改善箇所説明図

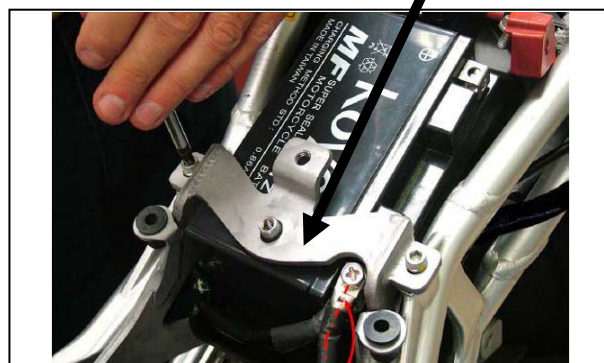
基準不適合発生箇所

リヤフレームにおいて、フロントフレームとの接続部付近の強度が不足しているため、走行振動等により当該部分に亀裂が入る場合がある。そのため、そのまま使用を続けると、最悪の場合、リヤフレームが折損するおそれがある。

全車両、リヤフレームを点検し、損傷が認められる場合はリヤフレームを新品と交換し、リヤフレームプレートを対策品に交換する。損傷がない場合は、リヤフレームプレートを対策品に交換する。

* リヤフレームプレートを拡大

識別：リヤフレームプレートの形状で判別できるため、特に識別はおこなわない。
